Concours d'idées pour la revision du plan d'extension de la Ville de Lausanne.

Rapport du Jury.

Plan général. — Echelle 1 : 24 000.
Ier prix : Projet « 1001 », de M. *G. Epitaux*, architecte, à Lausanne.

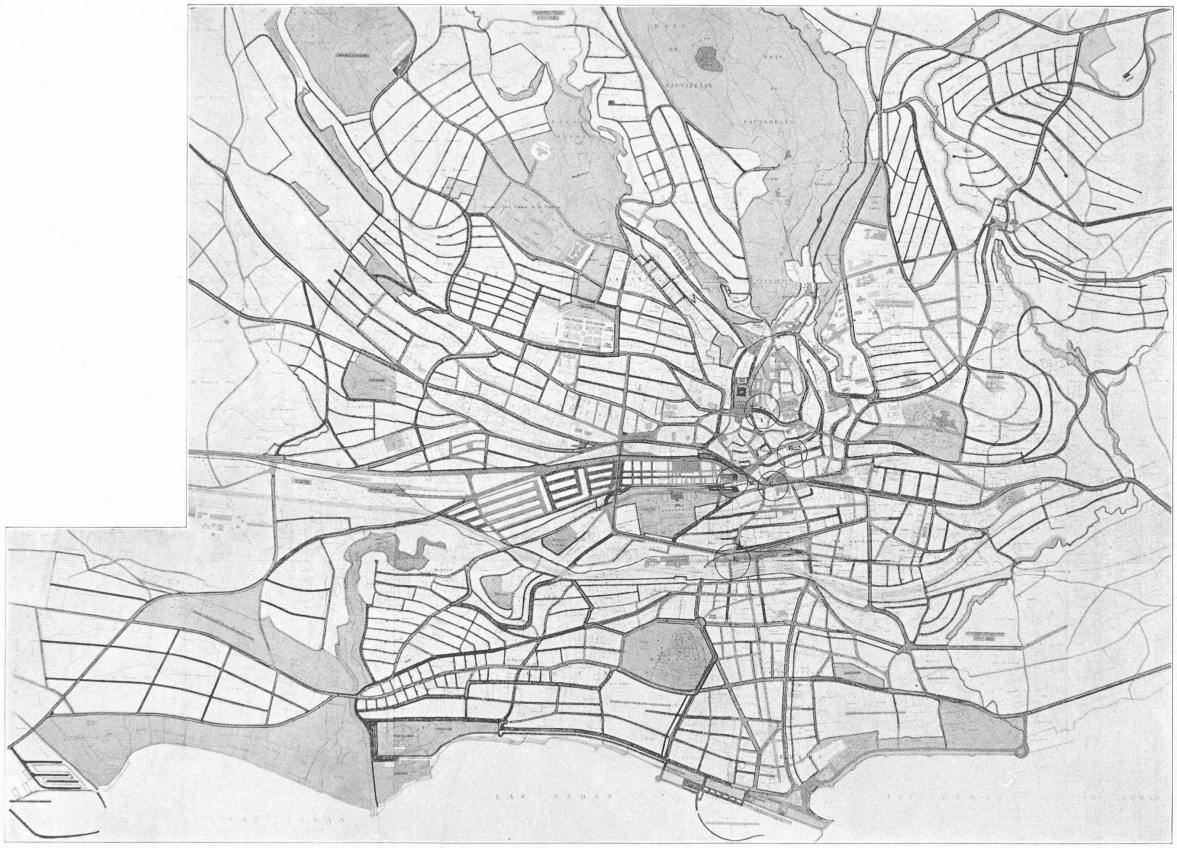
« 1001 » (Ier prix). — Ce projet se caractérise par la proposition de décongestionner la circulation du cœur de la ville (notamment place Saint-François, place Chauderon) au moyen de deux dérivées, place de la Gare—place Centrale et Pont Bessières—place Chauderon.

Ce système de réseau circulatoire, quoique présentant un grand intérêt, ne résout pas complètement la question, l'amélioration de l'artère place Saint-François—place Chauderon, la plus importante de la ville, n'a pas été résolue avec assez de franchise.

La proposition de relier la place de la Gare d'une part et le Grand-Chêne et la place Centrale d'autre part, en empruntant l'avenue Ruchonnet, est excellente.

Le tracé de la route Genève—Berne est bon dans sa partie nord-est ; par contre, il est critiquable dans sa partie sud-est, en raison du trafic de la gare de Sébeillon et des Entrepôts.

La grande circulation Genève—Simplon, par le chemin de l'Elysée, est judicieusement tracée.

Le développement des quais d'Ouchy, à l'ouest du débarcadère, est bien compris.

Les aménagements de quartiers sont sérieusement étudiés.

Zones. Ce projet présente des études de répartition de zones intéressantes ; cependant, l'ordre contigu est trop étendu.

Aménagement du Grand-Pont. — Echelle 1 : 2500.

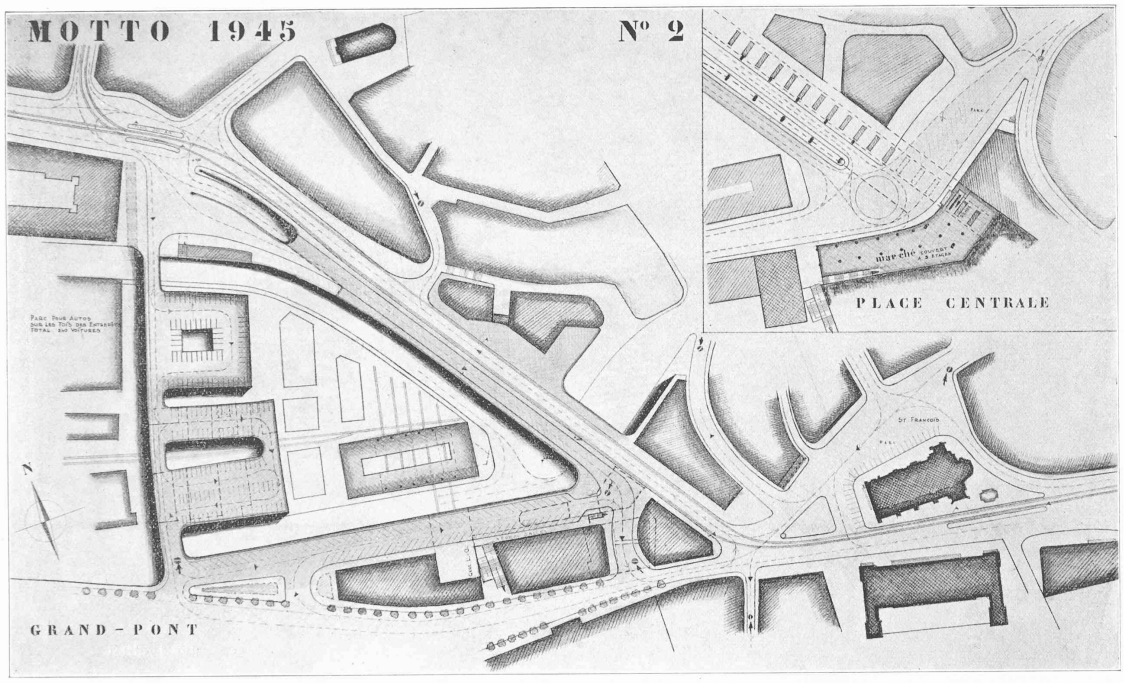
La circulation est sensiblement améliorée par la création d'artères nouvelles de circulation importante et par l'élargissement du Grand-Pont. L'élargissement du projet « 1945 » est réalisé par un doublage du pont existant, doublage partant de la terrasse des entrepôts de Bel-Air et laissant subsister telle quelle l'Avenue des entrepôts qui, à bonne hauteur, est recouverte par la nouvelle partie du pont. Cette solution n'entraîne aucune démolition, utilise au maximum l'état actuel des constructions et peut se réaliser sans interrompre la circulation sur le Grand-Pont. La nouvelle partie du Pont se prolongerait sur les immeubles Devred, Cauderay, etc., par une terrasse la reliant à Montbenon et servant de stationnement. Sous cette terrasse, en lieu et place des locaux actuels, un marché couvert à plusieurs étages, desservi par les escaliers du Grand-Pont, serait aménagé. Un stationnement d'autos est prévu également sur la toiture des immeubles construits ou à construire par le Lausanne-Ouchy et reliés à la Place Bel-Air et à Montbenon par une passerelle.

La relation entre la place Saint-François et la place Bel-Air est sensiblement améliorée dans la variante qui prévoit la démolition de la Banque Fédérale.

Plan général. — 1 : 24 000.
IIIe prix : Projet « Est-ouest », de MM. *J. Tschumy* et *H. Vermeil*, architectes, à Paris.

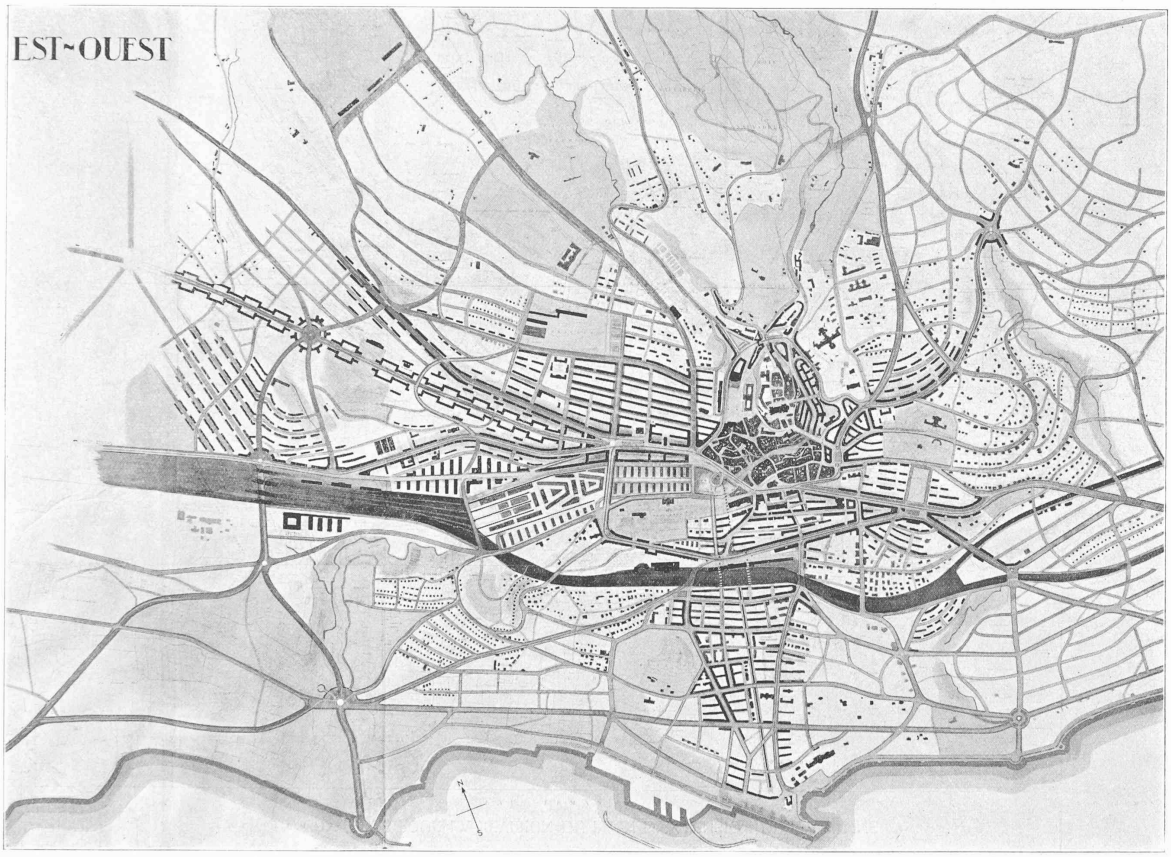
Ce projet se caractérise par sa clarté et la fertilité de ses conceptions ; toutefois, celles-ci semblent indiquer que l'auteur n'a pas une connaissance suffisante de la topographie de la ville ou n'a pas poussé son étude comme elle l'aurait mérité.

La liaison entre la place Chauderon et la place Saint-François est grandement améliorée par l'élargissement du Grand-Pont, sacrifiant l'immeuble de la Banque Fédérale.

La rampe hélicoïdale reliant le Grand-Pont à la place Centrale est peut-être intéressante.

L'amélioration de la relation entre la place de la Riponne et la place Bel-Air par la rue Haldimand est franchement tracée.

L'aménagement de la place de la Riponne est bon.

Le tunnel pour autos proposé entre la place Centrale et la place de la Gare serait très dangereux pour la circulation à son débouché sur cette dernière place.

A signaler la liaison heureuse entre le Tribunal Fédéral et l'avenue de Rumine.

L'étude des aménagements de quartiers est insuffisante.

Plan général. — 1 : 24 000.
IVe prix *ex aequo* : Projet « Horizontales », de MM. *Baud* et *Virieux*, architectes, et *Virieux*, géomètre, à Lausanne.

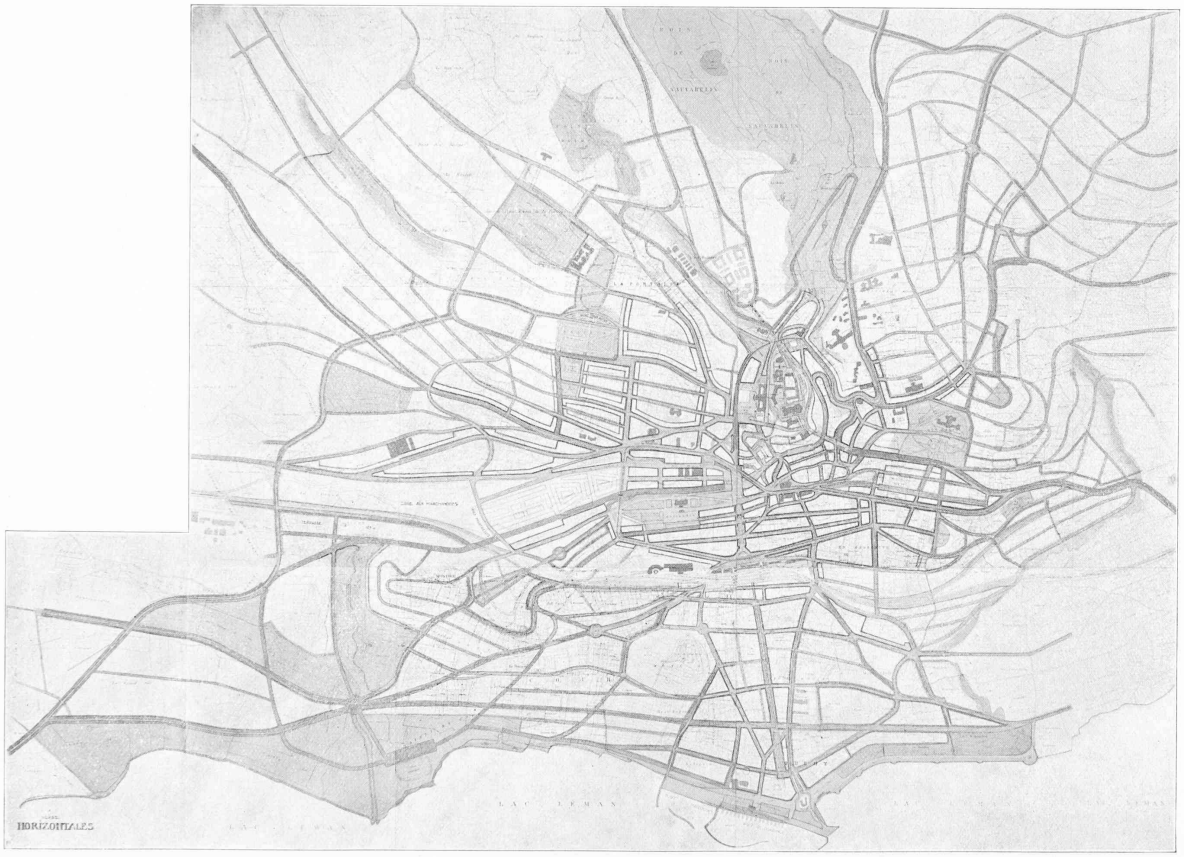
D'une manière générale, ce projet manque de caractère et d'idée maîtresse.

L'idée de prévoir une plateforme, au droit de la rue Pichard se prolongeant d'une part jusque sur la place de la Riponne et d'autre part, dans l'axe de la Gare par une grande composition, ne se justifie pas dans la forme indiquée. Ce projet a été retenu pour les solutions qu'il propose pour les voies de grande communication :

Genève—Berne par une route empruntant les côtes nord de Montbenon, et Berne—Montreux.

La liaison entre la rue Pierre Viret et la place de la Riponne est bien étudiée.

IVe prix *ex aequo* : Projet « 6 % », de M. *J. Stengelin*, architecte, à Cologny.

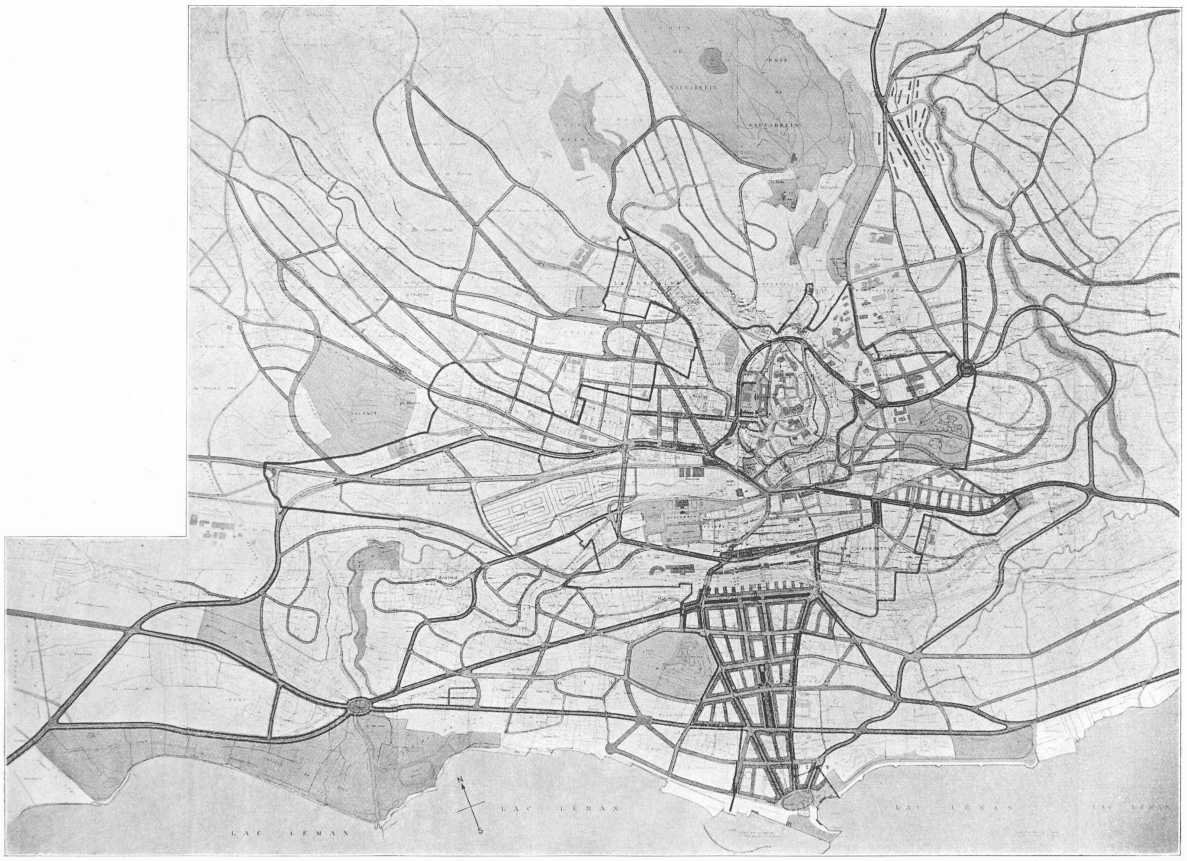
Ce projet se distingue par la clarté du tracé des grandes voies de communication. Il emprunte en les améliorant, les tracés des voies de grande communication existants ou envisagés par le plan directeur actuel.

La liaison place Saint-François—place Chauderon faisant partie du réseau général est améliorée.

L'idée de développer la place Chauderon pour en faire un centre organique de la circulation est très intéressante. Les études du réseau local et des aménagements de quartiers sont bien inférieures à celles des grandes communications.

Plan général. — 1 : 24 000.
Ve prix *ex aequo* : Projet « Air », de M. *P. Trudinger*, architecte, à Stuttgart.

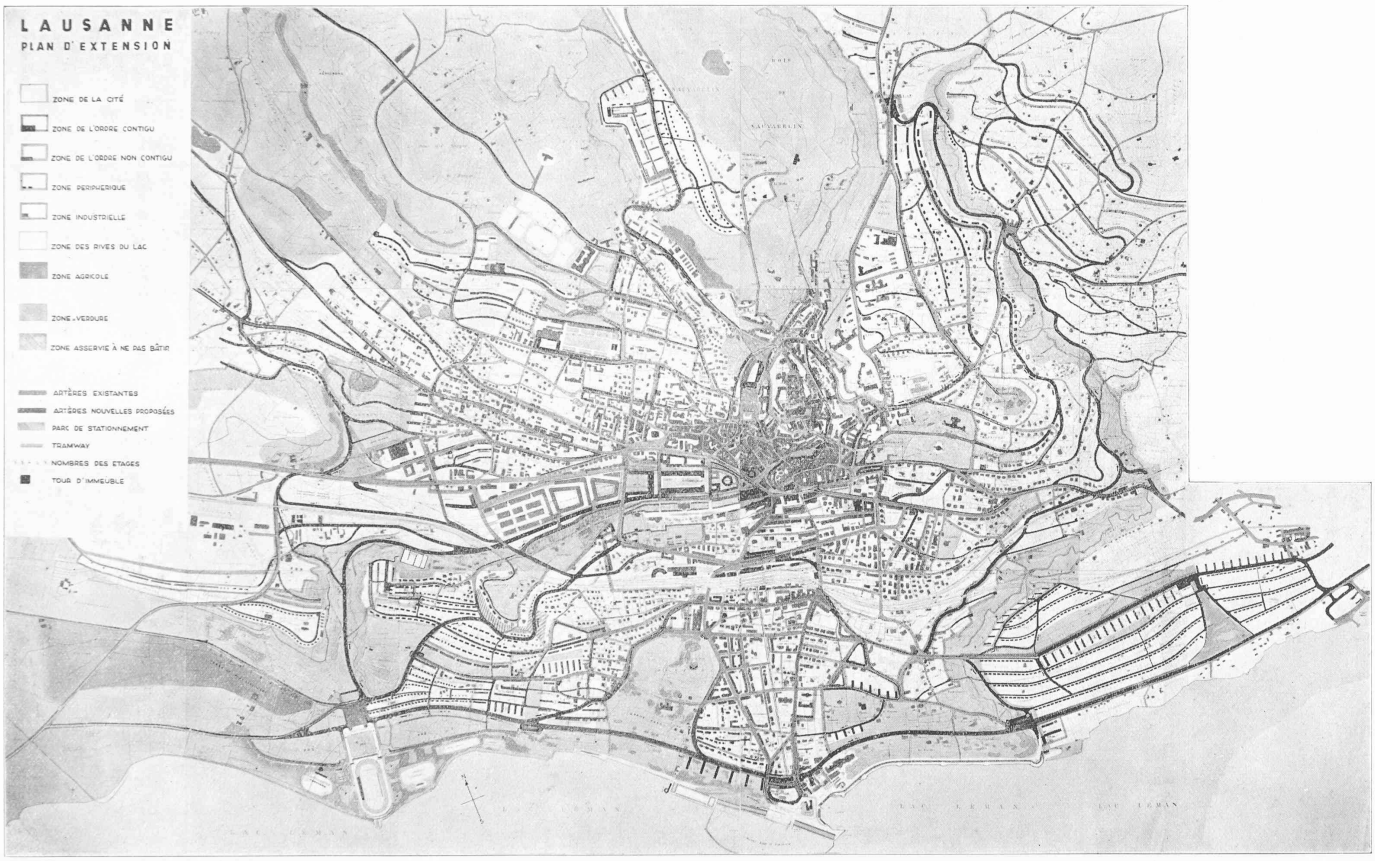
« Air » (Ve prix ex-æquo). — Ce projet ne présente aucune solution pour améliorer la circulation dans le centre de la ville.

La rampe hélicoïdale proposée entre le Grand-Pont et la place Centrale est, telle qu'elle est conçue, une solution compliquée et insuffisante.

La route de Genève—Berne passant par le côté nord des côtes de Montbenon est intéressante dans le tronçon compris entre Malley et la place Centrale.

Les qualités de ce projet reposent plus spécialement dans l'aménagement des bords du lac, du stade et de ses voies d'accès.

Les études et les suggestions de réglementation de certains quartiers méritent d'être retenues.

Ve prix *ex aequo* : Projet « Etapes », de M. *E. Favre*, architecte, à Genève.

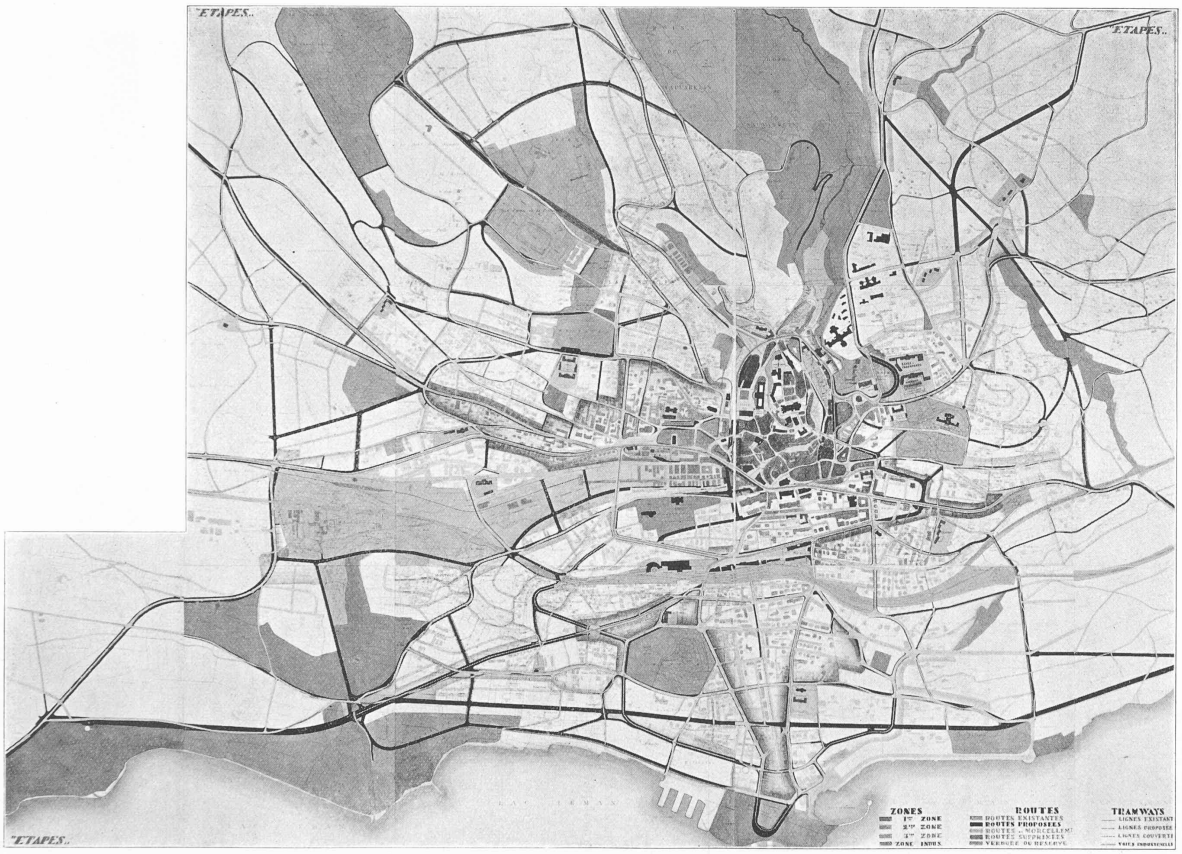
L'auteur de ce projet a cherché à utiliser les différences de niveau du terrain pour l'établissement du réseau circulatoire.

La relation entre la place Saint-François et la place Chauderon n'est pas suffisamment améliorée.

L'idée de soulager cette circulation par une ligne de tramway souterraine est compliquée, cette solution présente plus d'inconvénients que d'avantages.

L'auteur de ce projet prévoit une liaison entre les quartiers de Montagibert, du Signal et de la Pontaise ; cette suggestion mérite d'être étudiée, pour le développement ultérieur de la ville.

Le système d'artères prévu pour relier la rue du Midi prolongée à la place de la Riponne est beaucoup trop compliqué, d'une réalisation coûteuse, hors de proportion avec les avantages qui seraient obtenus.

Il en est de même pour d'autres solutions proposées.
